Departamento de Planeamiento y Gestión Urbanística
Servicio de Planificación Territorial y Urbanística

Ref: I-ED_NP_ParcelaTA_PERI Martiricos_AI_PL31-22.docx

Expediente: Estudio de Detalle PL 31/22
Solicitante: IDS PARQUE EMPRESARIAL MARTIRICOS, S.A.
Representación: Francisco Pumar López. L35
Situación: Parcela T-A, PERI SUNC-R-R.5 "Martiricos"
UTM: 2660201UF7626S0001XX
Junta de Distrito N.º: 5 Palma-Palmilla
Asunto: Informe técnico propuesta de aprobación inicial.

PLANO ED-9 ALINEACIONES VINCULANTES

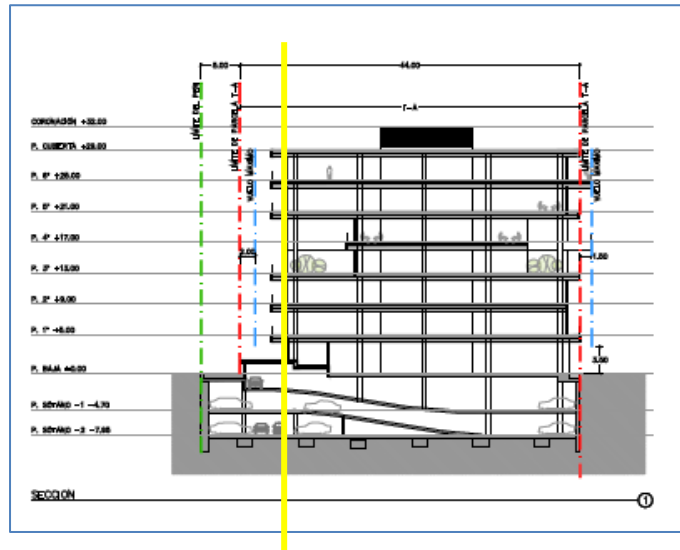
Debemos añadir que las alineaciones marcadas en la fachada paralela al río Guadalmedina no han sido reflejadas correctamente, si bien respetan la servidumbre de los 5m tal y como se les indicó en el informe de 15 de febrero de 2023, no han señalado como alineación máxima del edificio la coincidente con el plano de sección y planta tipo aportado. Se ha fijado una **línea amarilla**, tanto en planta como en sección, dejando la línea azul de los vuelos tal y como se propone. **Deben por tanto cambiarse los Planos ED-9 y ED-10 que incorporaran la alineación máxima de la edificación tal y como se señala en este informe, pero solo en la fachada que da al río.**
